Dotyczy: postępowania o udzielenie zamówienia w trybie przetargu nieograniczonego objętego ustawą Prawo zamówień publicznych pn.: „**Dostawa układów sterujących hydraulicznych do obudowy ścianowej KW/ZRP dla Polskiej Grupy Górniczej S.A. Oddział Zakład Remontowo-Produkcyjny, nr grupy 295-27-17.**”

Nr postępowania: 512500953

Działając w oparciu o art. 135 ust. 2 i 6 ustawy Prawo zamówień publicznych Zamawiający udziela odpowiedzi na zapytania Wykonawcy :

Pozycja 1 - Blok wykonawczy - 1110 0216 0101a

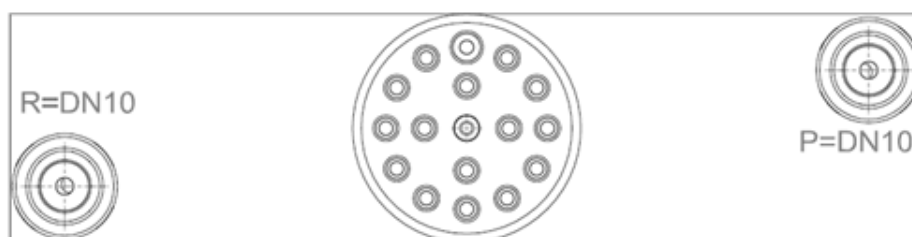
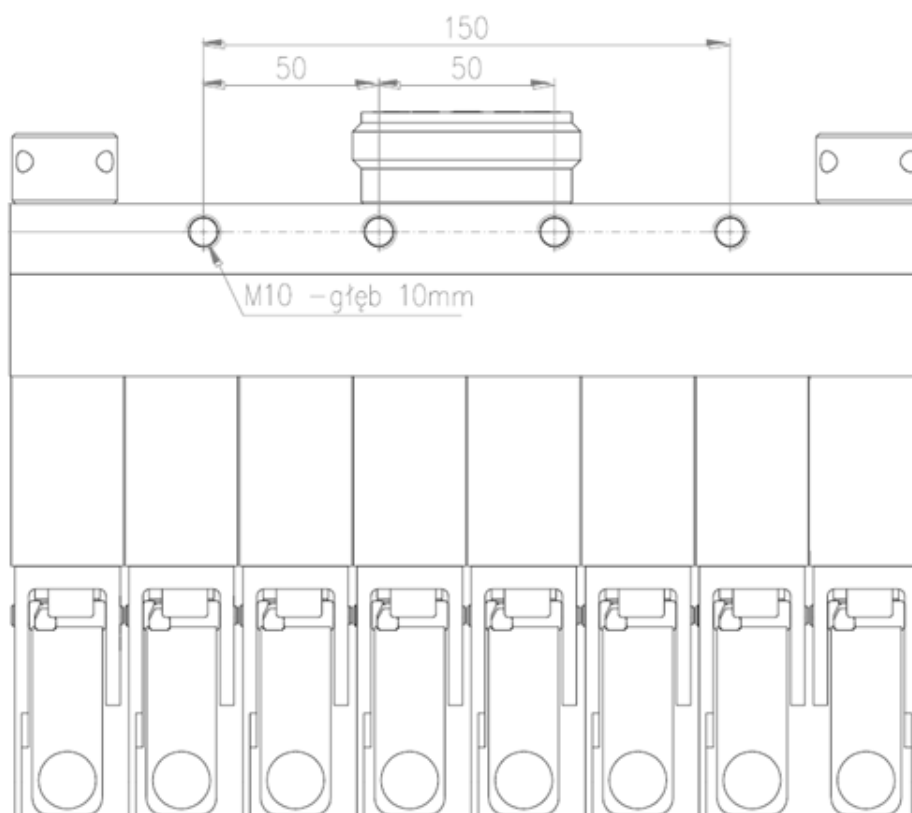
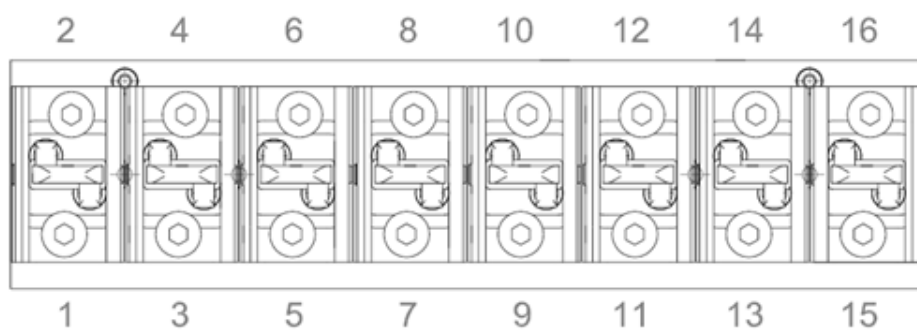
Zwracamy się z uprzejmą prośbą o udostępnienie rysunków poglądowych elementów ze sterowania w celu by można było zaoferować produkt równoważny.

Schemat działania danego elementu i rozstaw otworów montażowych lub uchwytów itp.

W przypadku bloków wykonawczych i sterujących należy zaznaczyć, że dostarczenie uchwytów mocujących te bloki do obudowy leży po stronie Wykonawcy. W związku z tym rozstaw otworów mocujących w tych blokach może być dowolny, z zaznaczeniem, że ma on być taki sam jak w dostarczonych uchwytach.
